ヨドバシ仙台第一ビル計画に係る事業計画
(工作物の設置)の変更及び
環境影響の再予測評価について

【報 告】

株式会社ヨドバシホールディングス

ヨドバシ仙台第1ビル計画

図3.2-7(2) 風環境評価結果（工事完了後）（変更後）

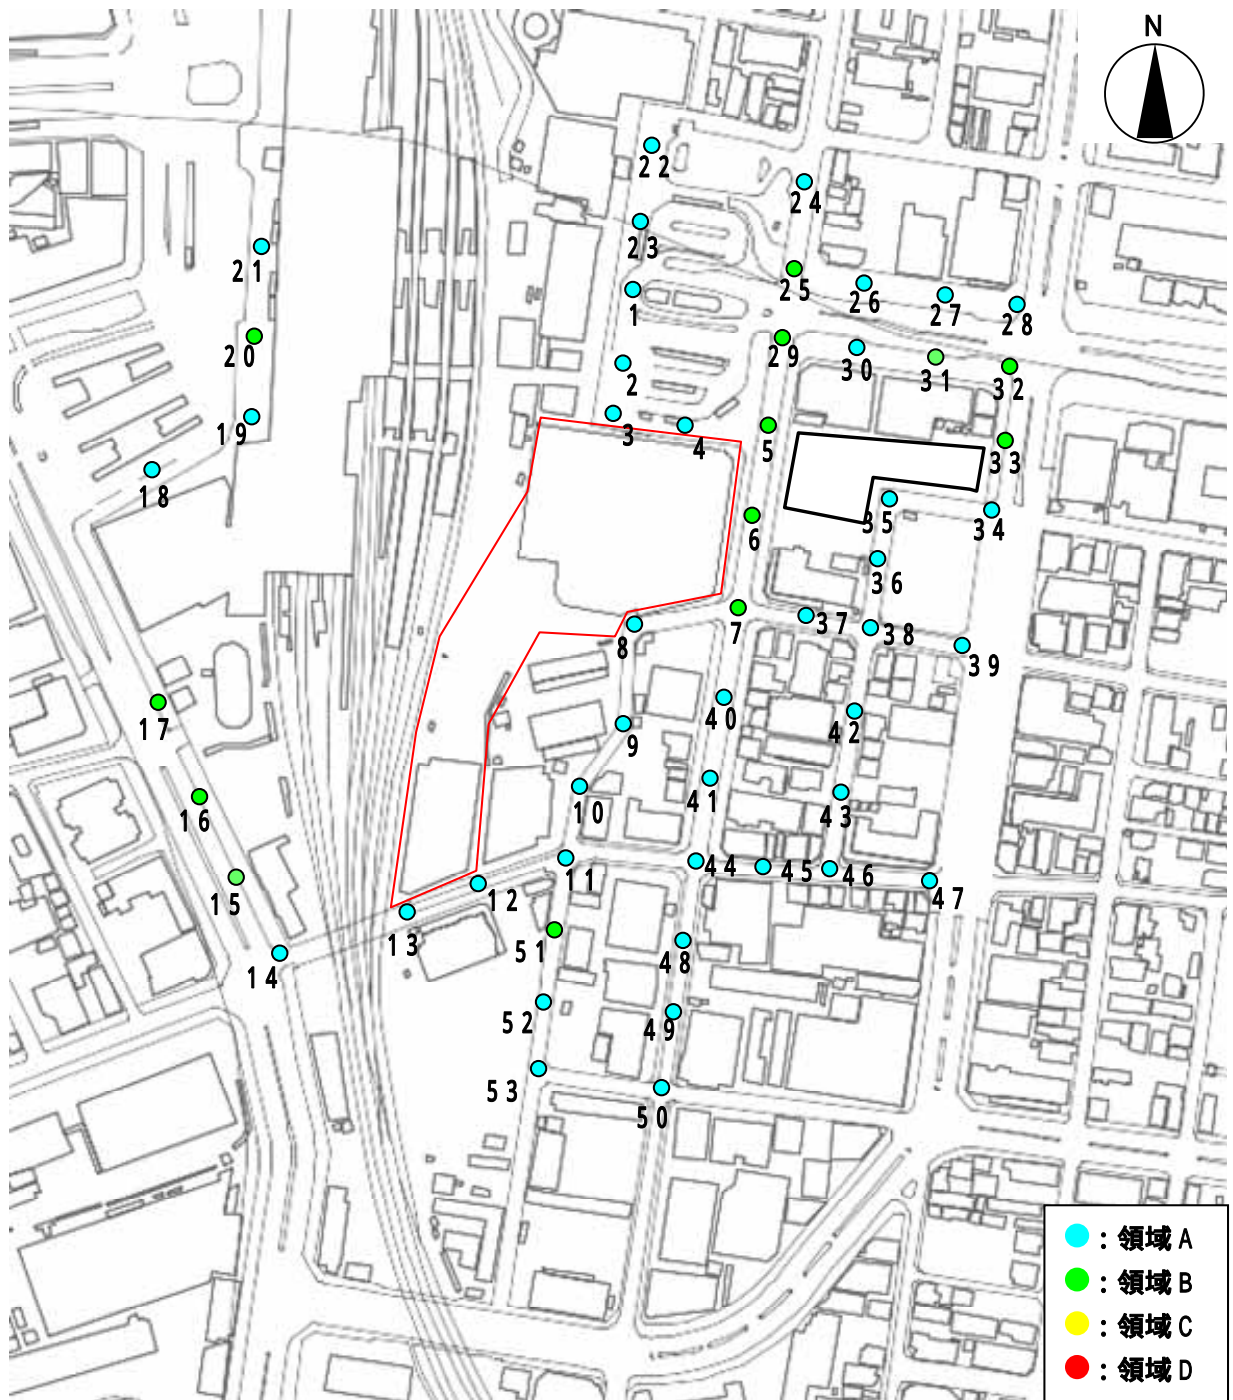
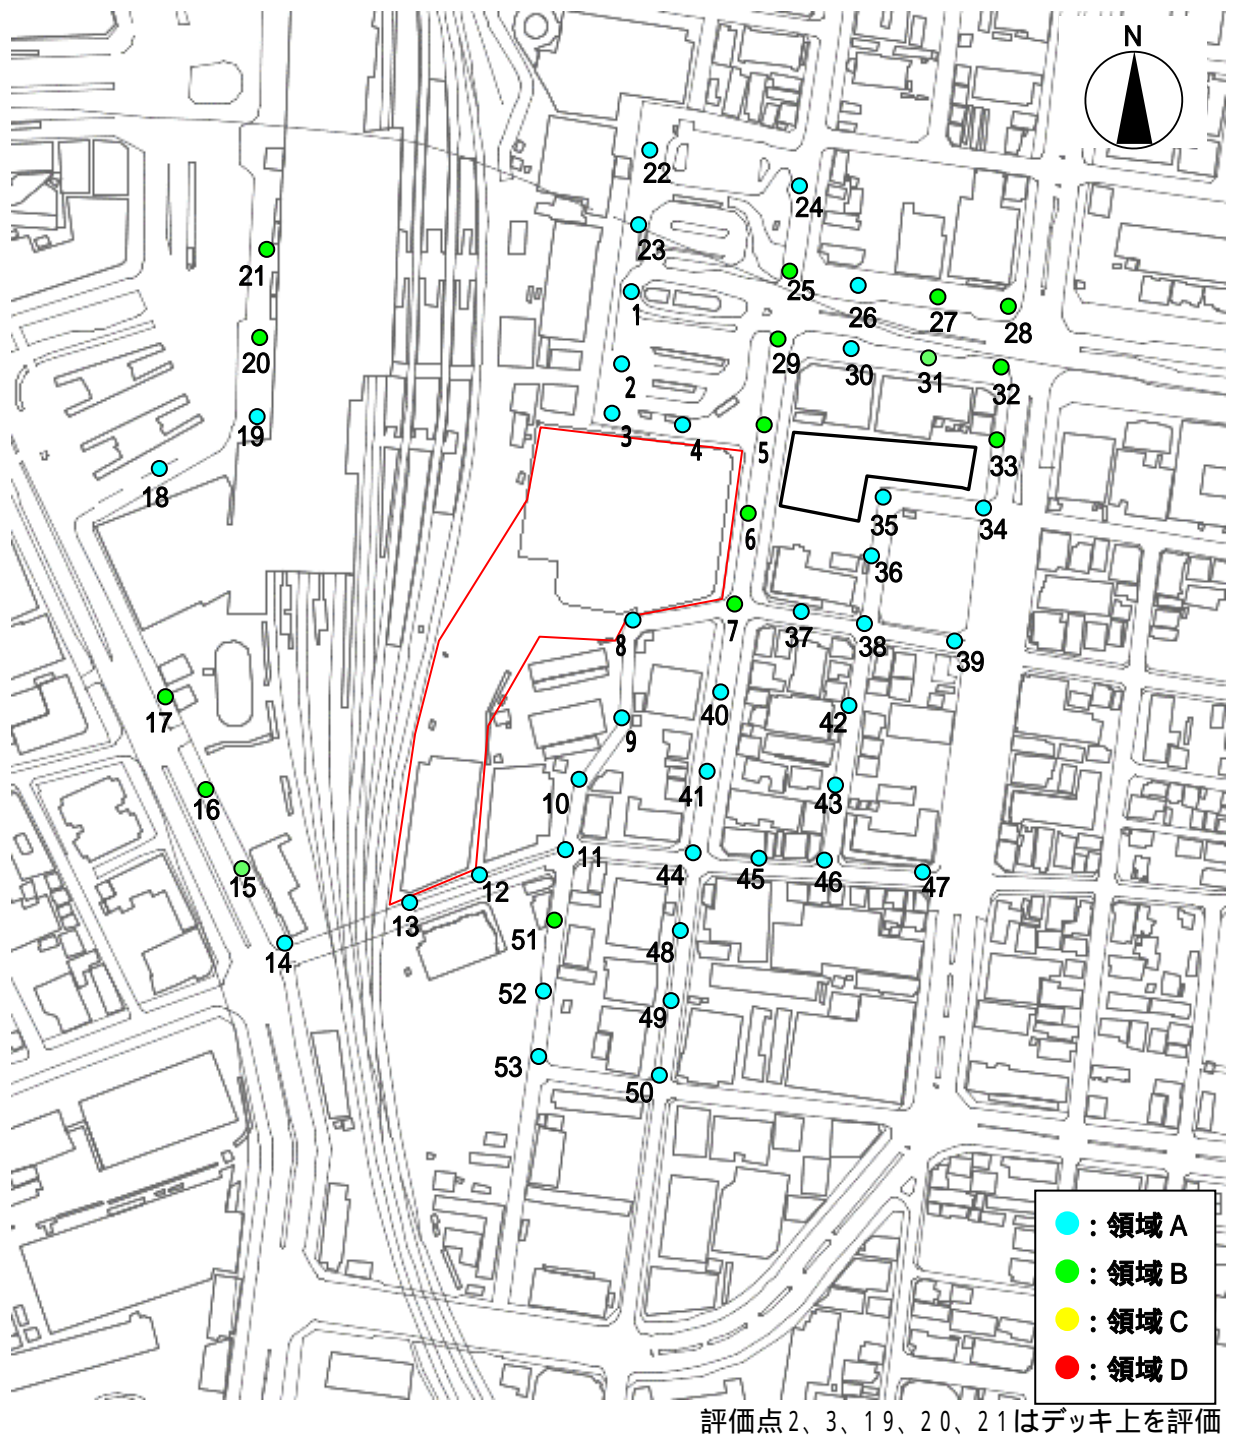
変更前及び変更後の風環境評価の予測結果は、表3.2-2～3及び図3.2-7に示すとおりである。

変更前との風環境の変化を把握するため、領域Aを1、領域Bを2、領域Cを3、領域Dを4と数値化して、変更後との比較を行った結果、表3.2-4に示すとおり、風環境に変化のなかった地点が50地点、悪化した地点が3地点であった。

変更後の計画建築物が存在することにより、変更前と比べてほとんどが、風評価尺度の差は±0であり、新たな強風域及び弱風域を形成するものではないことから、変更後の工作物(目隠し壁)の設置による風環境の変化はほとんどないと予測される。
